Licitación Publica 09/2025**“Unidad penitenciaria N° 13 - Piñero. Construcción de 6 módulos penitenciarios (A-B-C-D-E-F)”****CIRCULAR N°3 – CON CONSULTA**

Por este medio esta Unidad Ejecutora comunica a los oferentes de la licitación pública 09/2025 que se han recibido las consultas vinculadas al llamado, que se transcriben a continuación junto a sus respectivas respuestas.

VISTA CERCO DE SEGURIDAD
SOBRE EDIFICIO J, SALA DE TABLEROS Y GE
ESC. 1:50

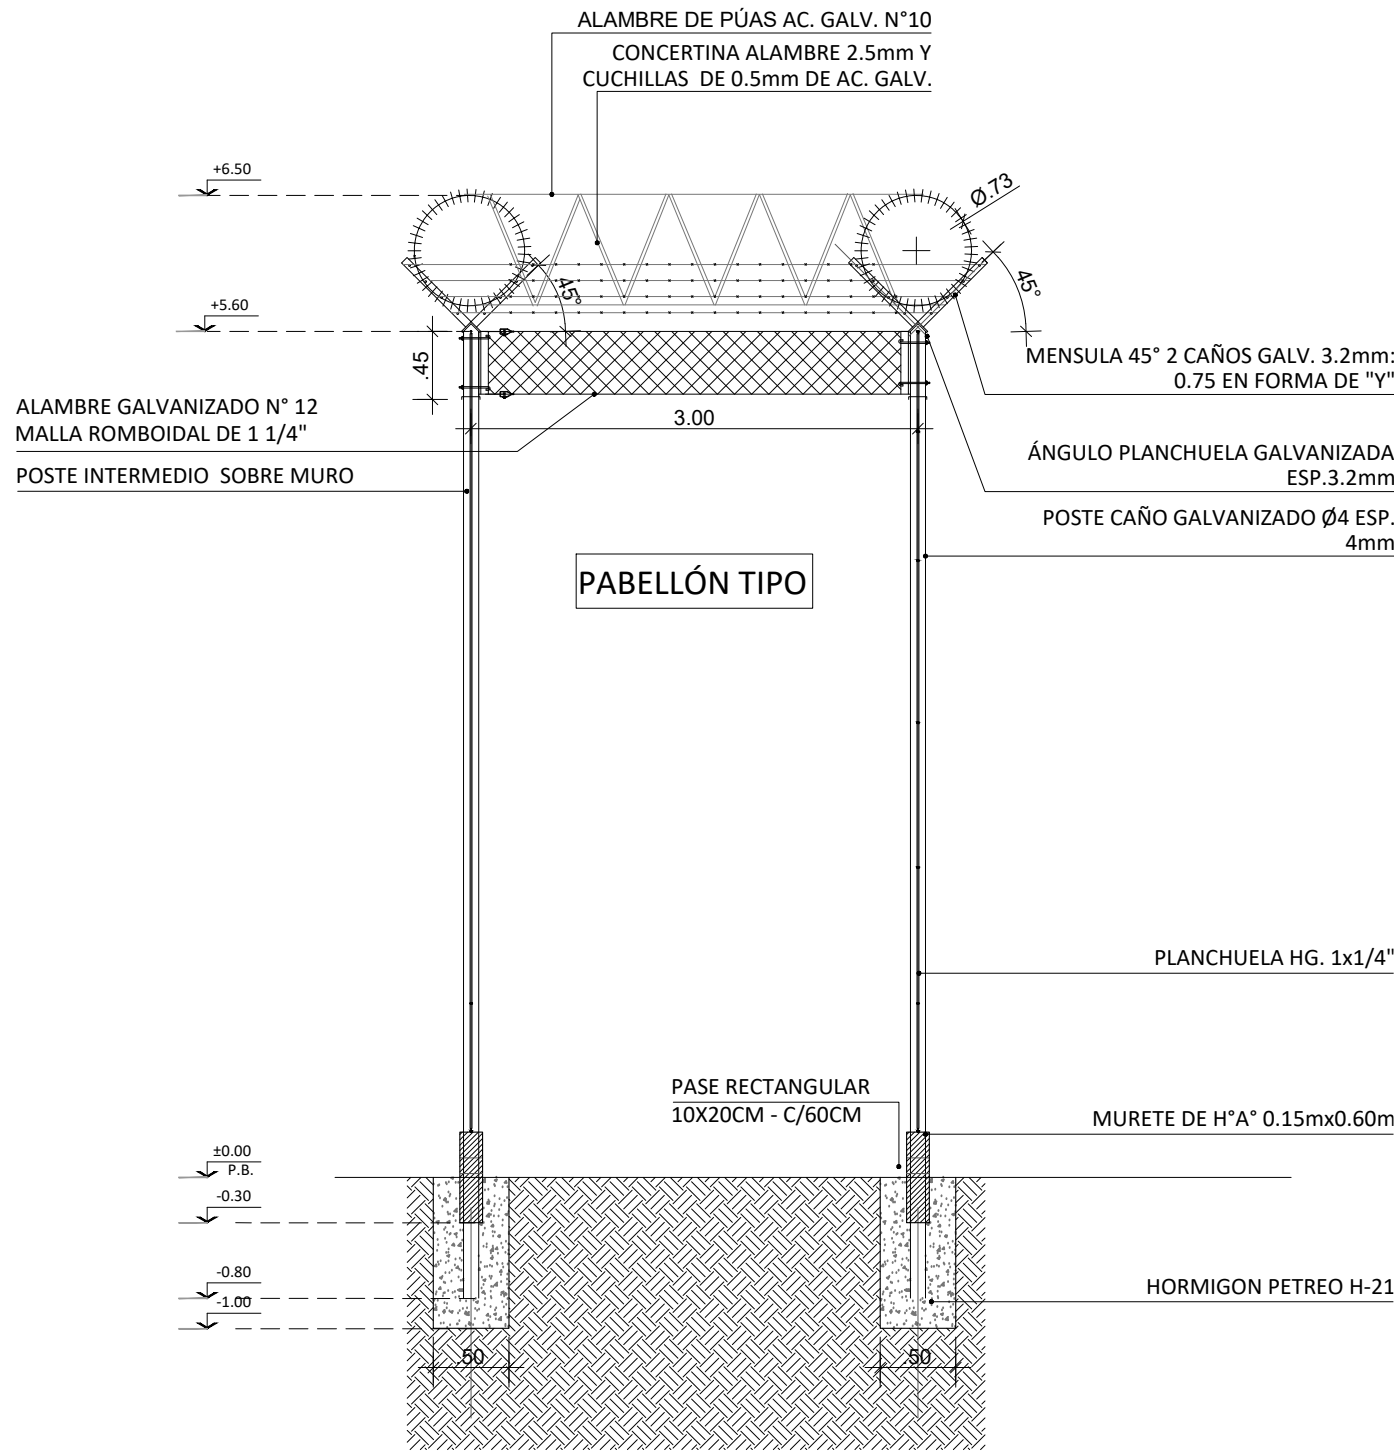
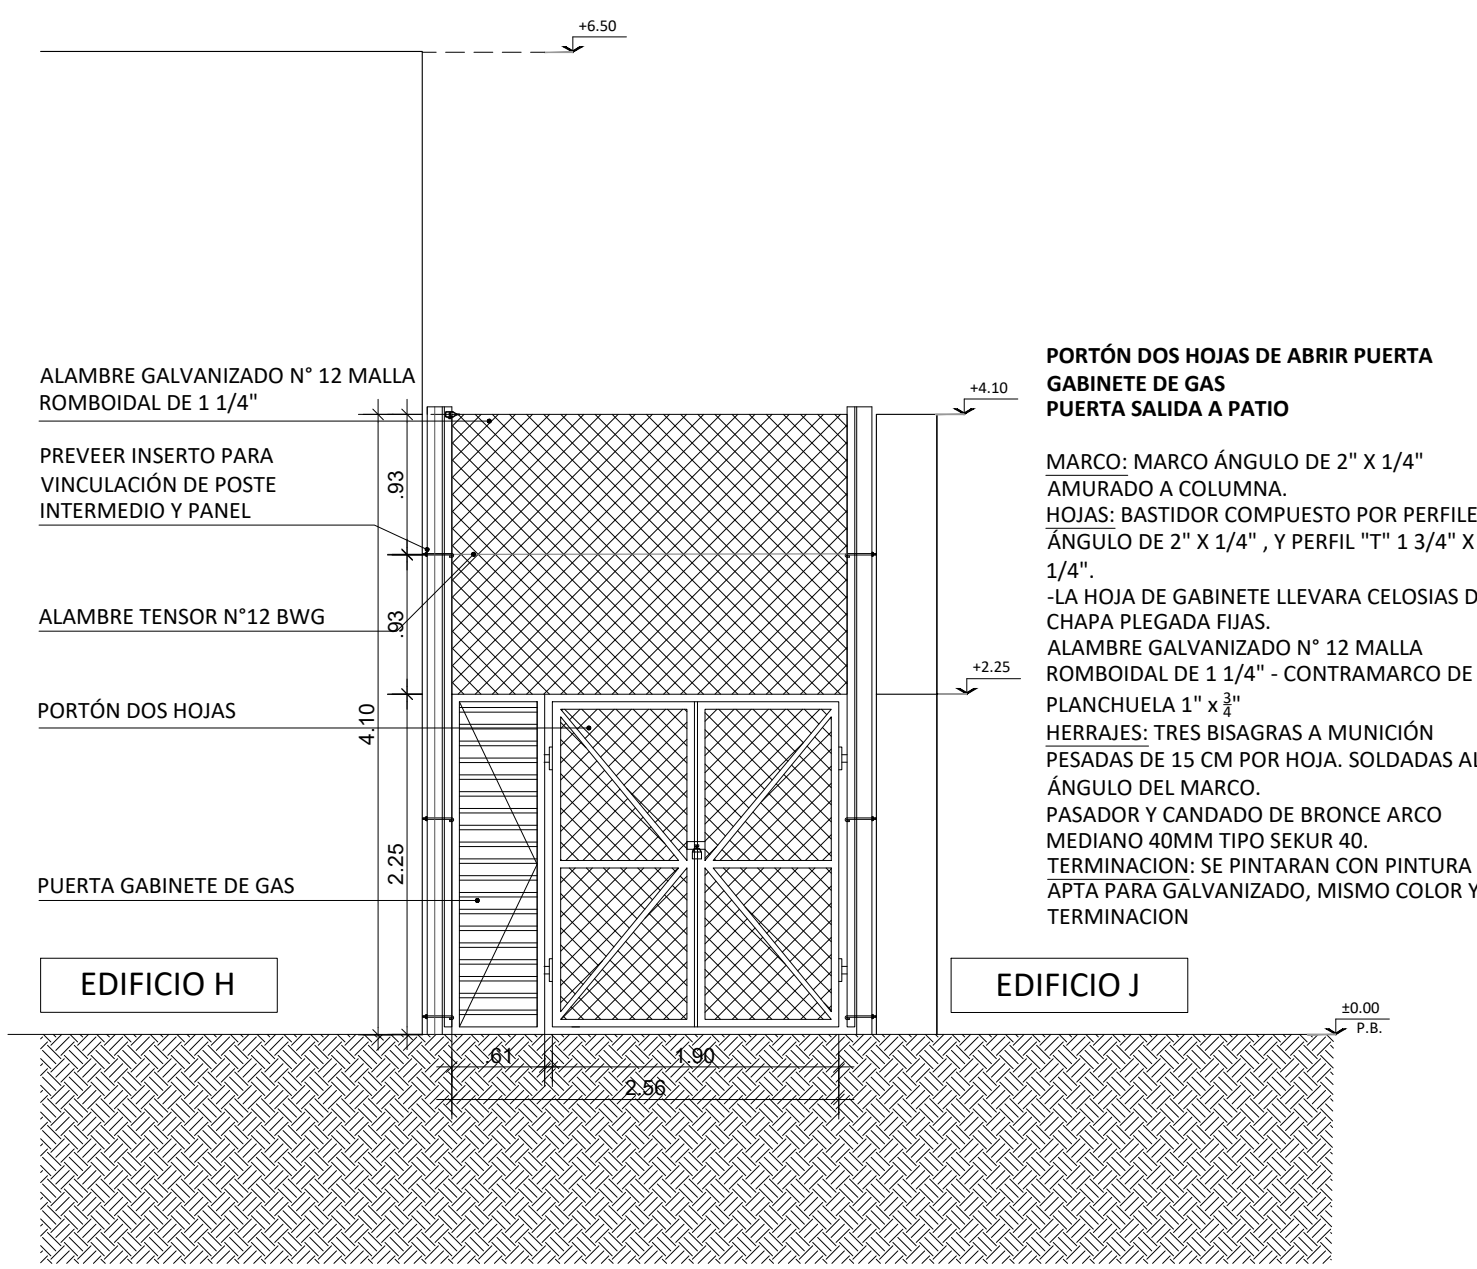
En el plano 253 05_A U - A.01 el Cerco Antiescala no está indicado con color, por lo que no podemos computarlo. Su referencia no aparece en el plano. Podrían por favor enviar el plano corregido?

Se adjunta plano 05_A U – A.01 R01 con los cercos indicados en color.
